Zarząd Mienia m.st. Warszawy

KOMUNIKAT

Dot. zapytania ofertowego na opracowanie dokumentacji projektowej, wraz z uzyskaniem uzgodnień i pełnieniem nadzoru autorskiego dla zadania, polegającego na budowie przyłącza kanalizacyjnego do budynku przy ul. Wał Miedzeszyński 375 w Warszawie; postępowanie nr: ZMW/UM/20/2022/ARY

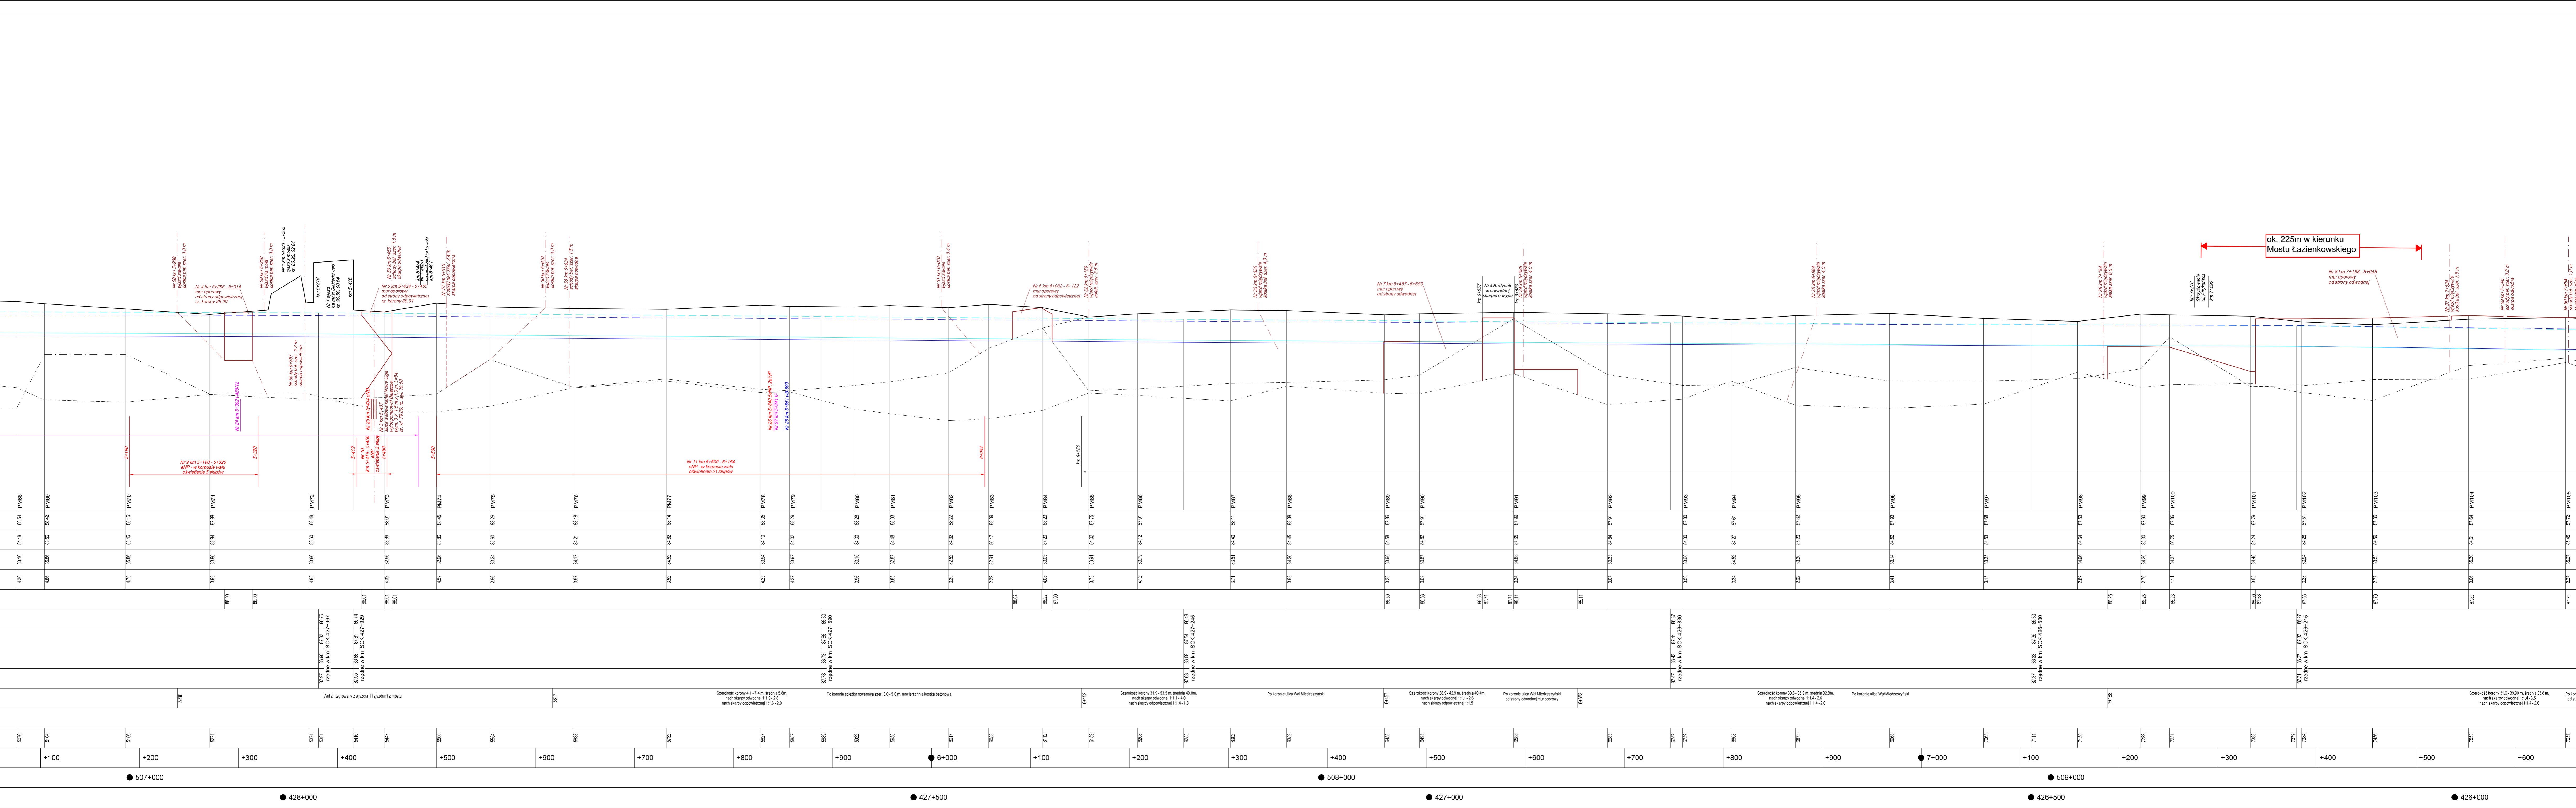
- Z jaką instytucją należy uzgodnić rozwiązanie przejścia przez mur oporowy zaznaczony na profilu Wału Miedzeszyńskiego, który na załączonym pliku jest oznaczony na całej wysokości wału. Miejsce usytuowania budynku do ok. 225m w kierunku mostu Łazienkowski (zgodnie ze wzrostem kilometrażu na profilu). Profil jest dostępny publicznie jest do pobrania z mapy miejskiej UM w zakładce Wały Wisły.***

Od strony odwodnej wału, na części ul. Wał Miedzeszyński (w tym na całej długości działki 16/2 obr. 3-01-21), znajduje się mur oporowy zgodnie z poniższym zdjęciem.

Zamawiający nie posiada szczegółowych informacji dot. przedmiotowego muru. W projekcie należy przewidzieć konieczność przejścia przez niniejszy mur oporowy, co należy poprzedzić uzgodnieniami z Zarządem Dróg Miejskich w Warszawie (zarządcą drogi) oraz Zarządem Zieleni m.st. Warszawy (zarządcą wału przeciwpowodziowego).
